Projeto de Integração do Rio São Francisco

Projeto Executivo - Lote A

ATO - Nota de Obra

Assunto: AQUEDUTO LOGRADOURO - 1305
ADEQUAÇÃO DE ARMADURA

Figura 1

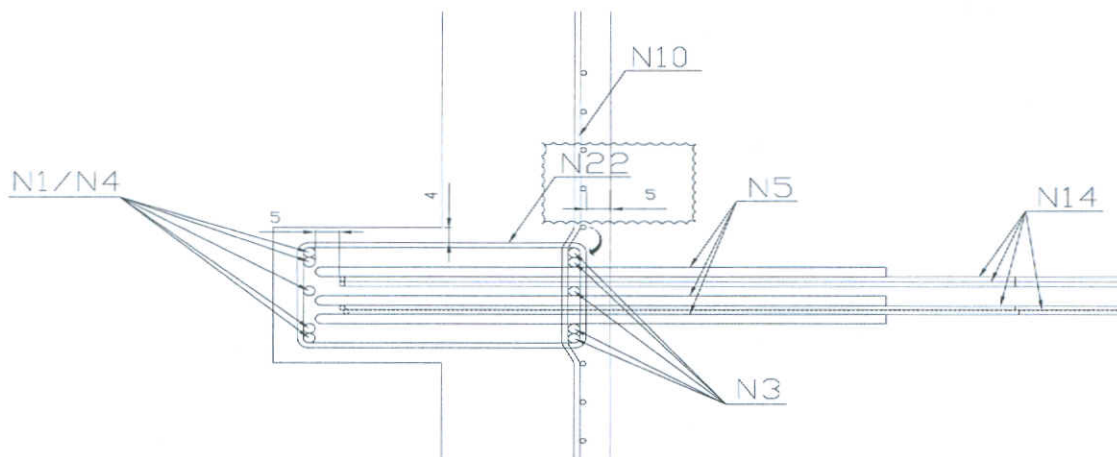
1. O projeto da armadura do Aqueduto Logradouro está apresentado nos desenhos:
 - 1410-DEP-1305-30-05-001-R04: Armadura - Planta, Cortes Típicos e Detalhes da Laje de Fundo
 - 1410-DEP-1305-30-05-002-R04: Armadura - Armadura das Paredes e Longarina Superior
 - 1410-DEP-1305-30-05-003-R04: Armadura - Cortes e Detalhes
 - 1410-DEP-1305-30-05-004-R05: Armadura - Corte T, Detalhes e Lista de Ferros
2. A posição N10 da armadura deverá ser engarrafada, internamente à seção, somente nas regiões próximas aos enrijecedores. Nas demais regiões ao longo das paredes, manter o cobrimento próximo a 5,0 cm. Os detalhes correspondentes estão apresentados nas Figuras 1 e 2, anexas a esta Nota de Obra.
